Änderungsgenehmigungsverfahren gem. §§ 16, 10 BImSchG für die Elterntieranlage Zehbitz

Vorhaben Umnutzung der Elterntieranlage von 84.000 Junghennenplätzen inkl. 10 %
Junghähne (Aufzucht) zu 77.000 Hennenplätzen inkl. 10 % Hähne (Produktion)

Az.: 402.4.5-44008/25/01; ALIS-Nr. 7176

hier: Obere Naturschutzbehörde

Abbildung 2: Luftbild mit Darstellung der Baumreihe (HRB) südlich vom Anlagenstandort direct anschließend an die L142

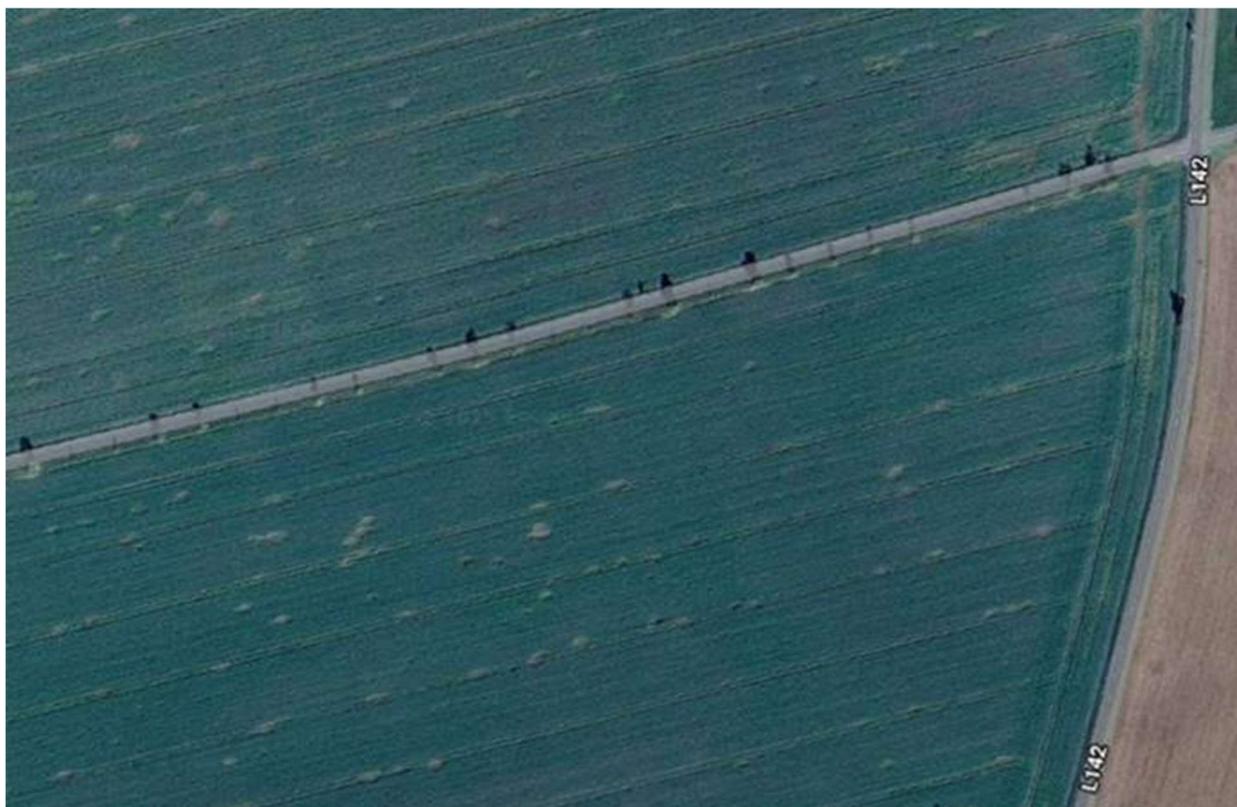
Bei der südlich des Anlagengeländes gelegenen Baumreihe (HRB), straßenbegleitend zwischen den Ortschaften Lennewitz und Riesdorf, handelt es sich um eine durchgängige Baumreihe mit Nachpflanzungen (vgl. aktuelle Luftbilder bzw. unten angefügte Screenshots). Daher wurde hier ein Schutzstatus nach § 21 NatSchG LSA vergeben (siehe BNTK, Seite 8, Nr. 24). Nur direkt westlich der L 142 befindet sich eine Lücke hinter den östlichsten drei Bäumen, die ca. 55-57 m beträgt (gemessen am Traufbereich der Bäume) und somit geringfügig das Höchstmaß von 50 m langen Lücken innerhalb von Baumreihen übersteigt. Wenn dies bzgl. eine Anpassung erfolgen soll, kann an dieser Stelle eine nachträgliche Anpassung der Kartierung vorgenommen und die Lücke von der westlich angrenzenden durchgängigen Baumreihe abgetrennt werden. Dadurch würden die drei Bäume westlich der L 142 als Einzelbäume nicht mehr unter einen Schutz fallen.
